Krycí list ZBV

Název Stavby dle SoD: III/0042 Líšnice, rekonstrukce silnice Název stavebního objektu/provozního souboru (SO/PS): Rekonstrukce komunikace km ZU - km 1,020	Číslo SO/PS / / pořadí Změny SO/PS: 101 / 01	Číslo ZBV: 4
---	---	------------------------

Změnový list

Předmět Změny: Výšková úprava kanalizačních poklopů a krycích hrnecků vč. materiálu

SO 151 ← → SO 101

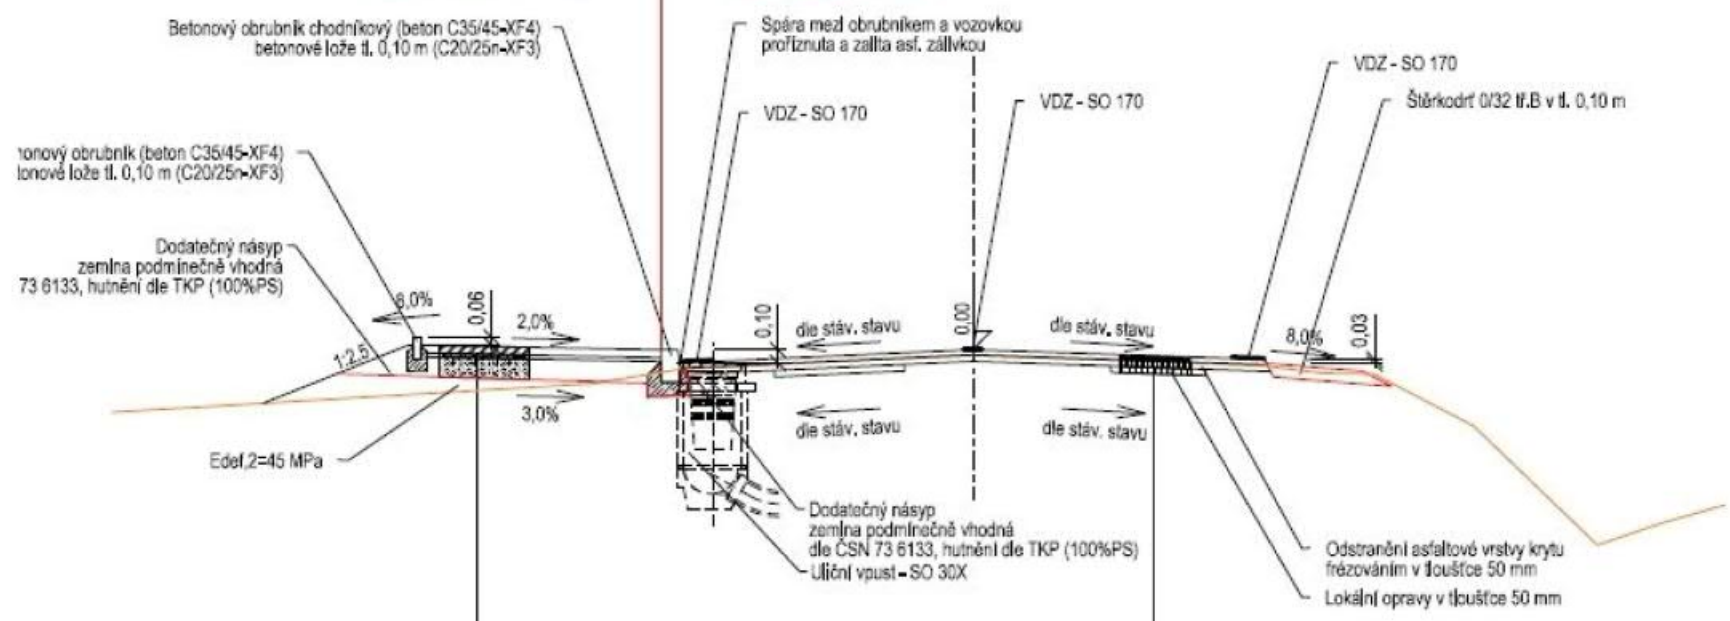
Konstrukce vozovky: min. 140 mm
 Pozn.: Nivelety zvýšena o 40 mm
